**INFORME
AUDITORÍA TÉCNICA EXTERNA
LM-AT-256-09**

**Control Temporal del Tránsito en Obra
Proyecto: Construcción de Paso Elevado en la
Rotonda de Alajuelita
Ruta Nacional N° 39, carretera de Circunvalación**

Contratación Directa No. 2009 CD-000032-DI

INFORME DE AUDITORÍA TÉCNICA
Control Temporal del Tránsito en Obra Proyecto: Construcción de Paso Elevado en la Rotonda de Alajuelita. Ruta Nacional No 39, carretera Circunvalación

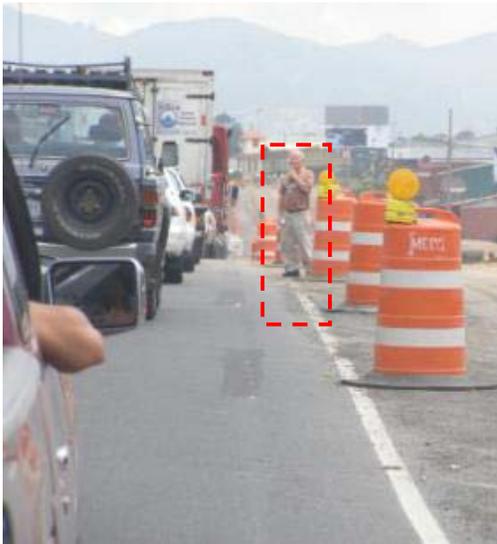
El equipo auditor evidenció durante las visitas realizadas la presencia de flujos de peatones tanto en las aceras existentes en los alrededores del proyecto como dentro del área de trabajo y en los sitios donde se construyeron los carriles provisionales para los desvíos. Ver fotografías 13 y 14.

Los flujos peatonales dentro del área de trabajo estaban canalizados en un sendero señalizado y protegido para la circulación de peatones. Sin embargo, en los casos en que se observó el tránsito de peatones dentro del área de trabajo, éstos fueron escoltados por uno de los obreros. Ver fotografía 16.

Las condiciones de señalización en las aceras y el tránsito de peatones dentro del área de trabajo sin un sendero señalizado y protegido, constituyen un incumplimiento a lo establecido en el Plan de desvíos del proyecto (PDT) y el Manual Centroamericano de Dispositivos Uniformes para el Control del Tránsito:

En cada zona de trabajo, los peatones deben contar con un espacio apropiado, debidamente señalizado y con una superficie para que todos los peatones puedan caminar, sin quedar expuestos a situaciones de riesgo, tanto por los vehículos que circulan por la vía, como por la maquinaria presente dentro de la zona de trabajo y la propia ejecución de las obras. En cuanto al apartado del tránsito de peatones, el Plan de desvíos de tránsito no especifica en considerar las necesidades de accesibilidad de los peatones al cruzar por la zona de trabajo ni establece las medidas de mitigación a aplicar en ese caso.
